TITLE: Sheet_1		REV: 1.0
	Company: Your Company	Sheet: 1/1
	Date: 2023-11-21 Drawn By: Denjhang

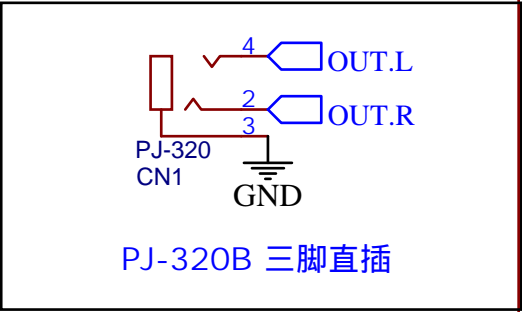
120p用以滤除高频总线噪音
以牺牲高频为代价，可以使用更大的电容

此处可能音量过大

此处可能需要下拉电阻

51k有点破音

加电位器之后必须加电容

只用一半，避免电位器不平衡

OPN破音

模拟地和数字地要隔离

以后布局制版之前，音频放大电路要完整验证。
